1957 BYGGMÄSTAREN
arkitektur

KOLLEKTIVHUS

Arkitekttävling om Wenner-Gren Center i Stockholm

»Variant»

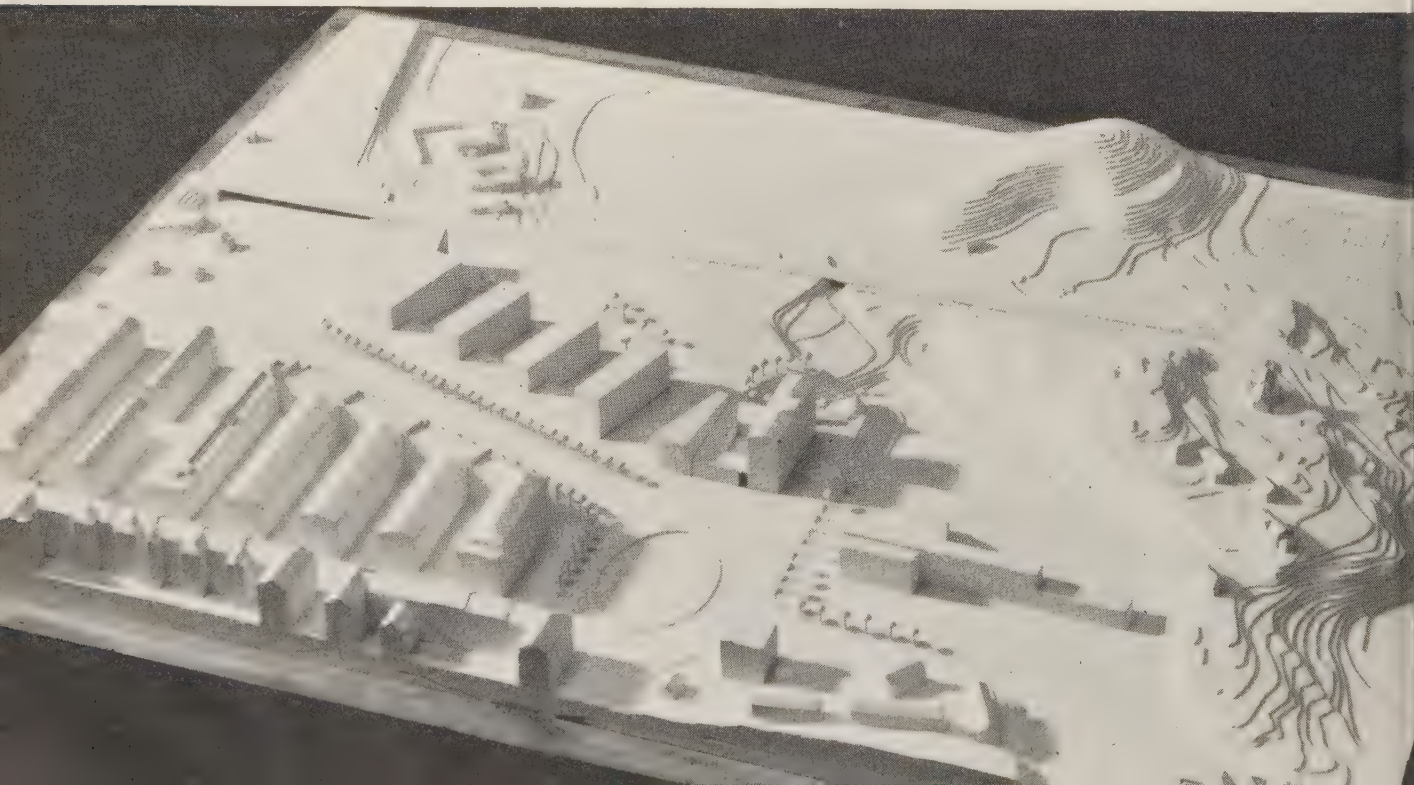
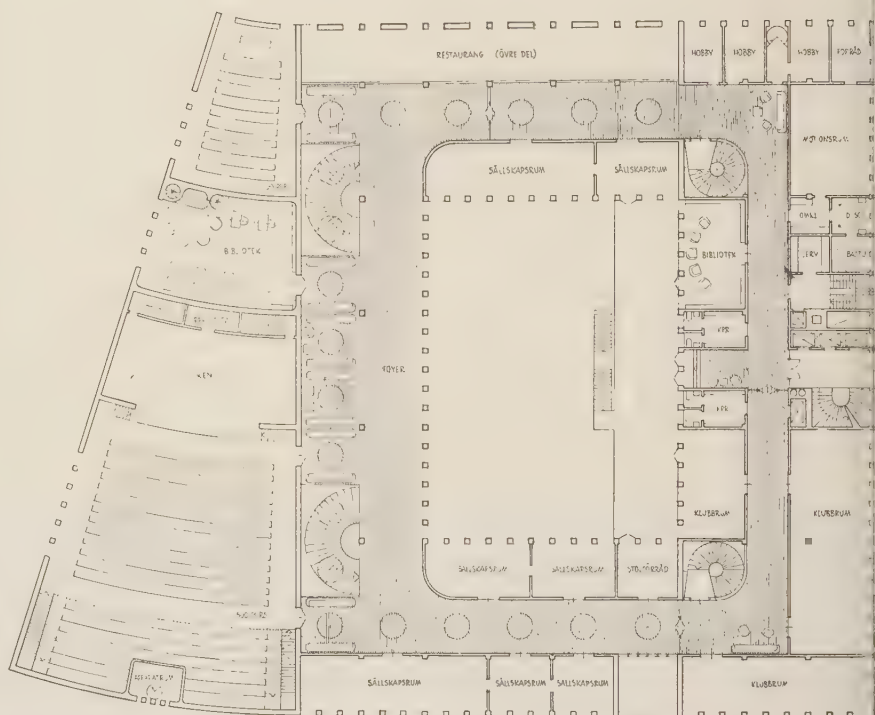
Prisnämnden delar inte författarens uppfattning ifråga om principerna för stadsplanens utformning. Försöket att med en föreslagen nybyggnad i Vanadisparkens nordvästra hörn skapa hållning åt stadsbilden, tyder på att författaren själv känt att brister i detta avseende föreligger. Prisnämnden finner icke att denna byggnad, oavsett om den ur andra synpunkter är önskvärd eller ej, bidrar till en lösning efter de linjer förslagsällaren anvisat.

Exploateringsgraden är alltför låg inom området.

Den arkitektoniska effekten är splittad genom uppdelningen och den inbördes relationen mellan byggnadskropparna.

Parkeringen är mindre väl löst. Inom området finnes förutom i garage icke några uppställningsplatser för bilar redovisade. De f. n. inom Sveaplanens trafikplats belägna bilplatserna kan inte beräknas betjäna Wenner-Gren Center!

Då de allmänna utrymmena liksom konferens- och samlingslokalerna med biutrymmen samt klubbarmen är anmärkningsvärt stora samtidigt som kontorsutrymmen praktiskt taget saknas måste anläggningens ekonomi bedömas som icke tillfredsställande.

Vid planeringen av bostäderna synes hänsyn icke ha tagits till att särskilt de större lägenheterna kan väntas bli bebodda av familjer med barn.

Restaurangen är mindre attraktiv både med avseende på läge och utformning.
